DIRECTIVA DE LA COMISIÓN

de 7 de abril de 1987

por la que se adapta al progreso técnico la Directiva del Consejo 84/538/CEE relativa a la aproximación de las legislaciones de los Estados miembros sobre el nivel de potencia acústica admisible de las cortadoras de césped

(87/252/CEE)

Figura 1

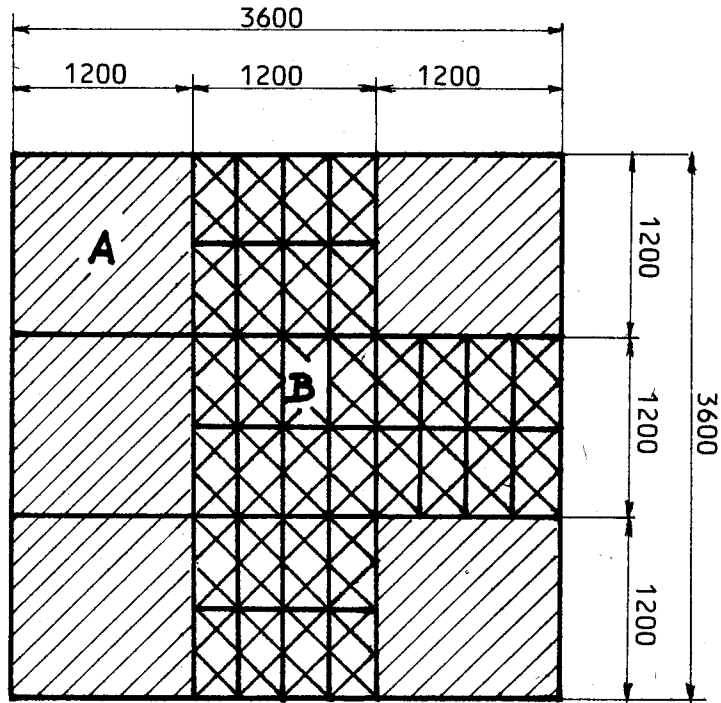
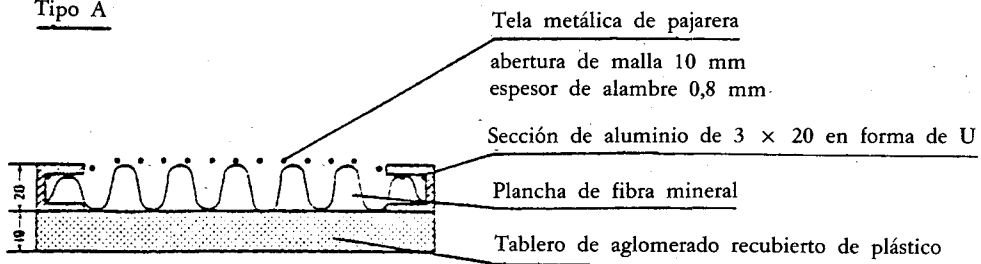
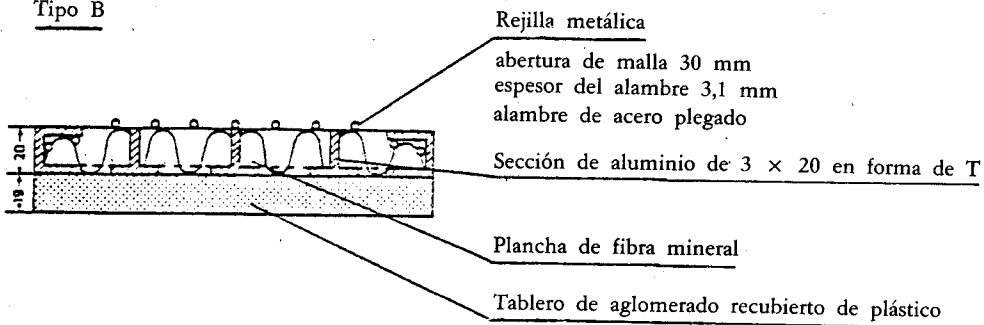
En los paneles de ensamblado mencionados en el punto b) se montarán como espaciadores, secciones de aluminio en forma de T, de un tamaño de 3 × 20 mm (ver figura 1).

Los paneles preparados de esta forma se recubrirán entonces con material absorbente cortado a medida.

Los paneles mencionados en el punto a) se recubrirán con una tela metálica de alambres de 0,8 mm de espesor y con una abertura de malla de 10 mm (tela metálica de pajareras).

Los paneles mencionados en el punto b) se recubrirán con una rejilla de acero plegado compuesto por alambres de 3,1 mm de diámetro y con una abertura de malla de 30 mm.

Estas cubiertas enrejadas se fijarán a las secciones de aluminio en forma de U.

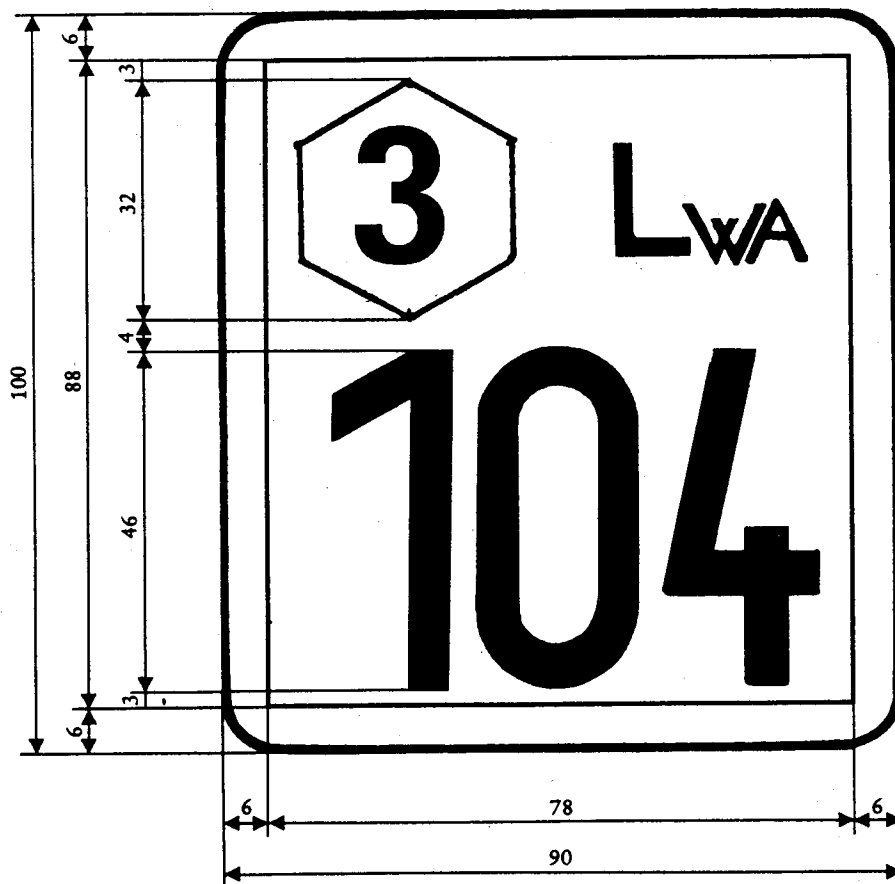
El modelo de la inscripción que indica el nivel de potencia acústica se sustituye por el modelo siguiente :

Todas las dimensiones indicadas pueden multiplicarse, por ejemplo, por 1/2, 1/3, 2, 3, 4 etc... siempre que se respeten las disposiciones del artículo 4.

Se admite una tolerancia de un 20 % en todas las dimensiones arriba indicadas.
